汤阴县城区规划公示（2025-081）

吉弘·礼园详细规划调整图已经我局初步审核，根据《住房和城乡规划公开公示的规定》，现对其进行公示，公示期为7个工作日(2025年11月6日-2025年11月14日)。项目的有关信息详见附图及调整说明，请广大群众及相关单位提出宝贵意见或建议，以便进一步改进。

建设位置：汤阴县文王路与志得街交叉口西南角

调整内容说明：

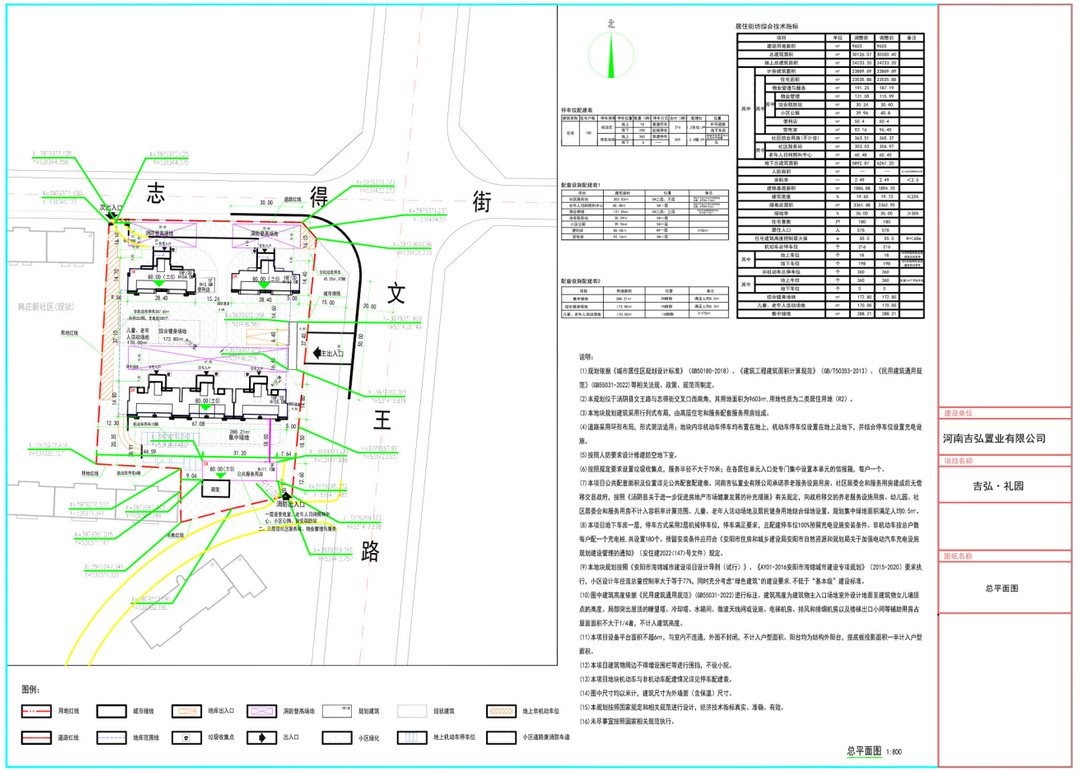
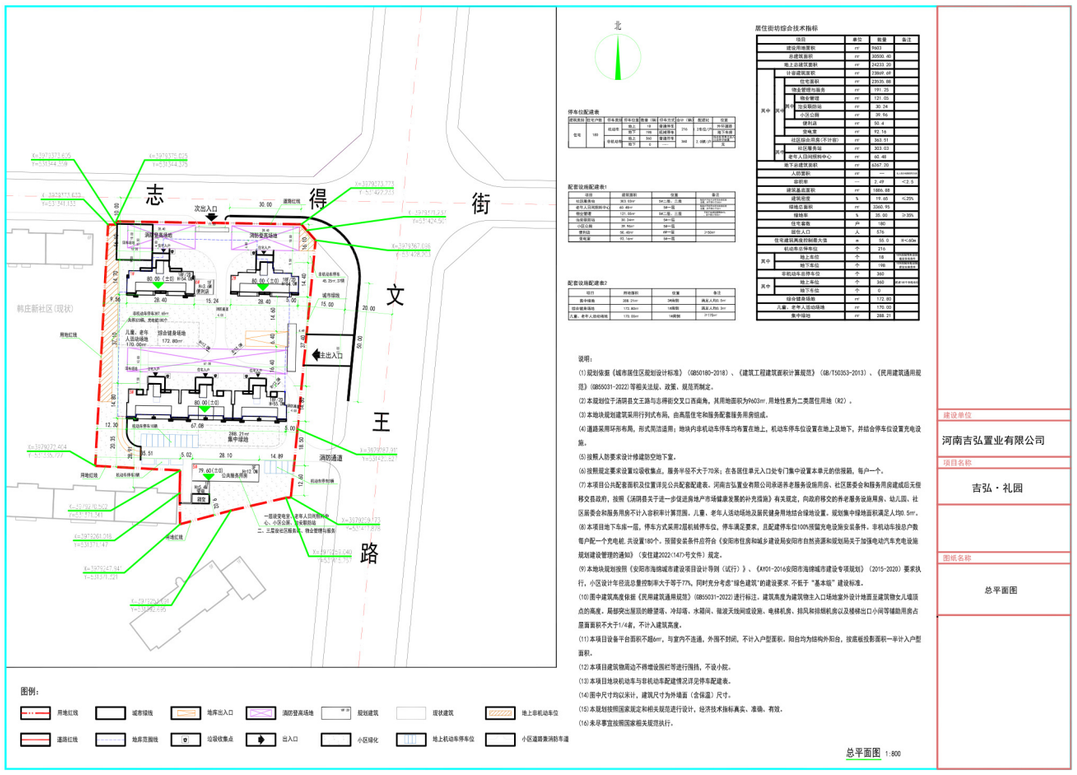
5#楼及两个出入口

（1）5#楼（公共服务用房）在原有基础上整体向东移动约4米，建筑形体由“L形”调整为“长方形”，轮廓尺寸由28.1米*12.6米调整为31.2米*8米；总建筑面积由646.92㎡调整为648.96㎡,增加2.04㎡；

（2）将消防出入口由小区东侧调整至小区南侧；

（3）将北侧出入口向西移动约33米西侧围墙处。
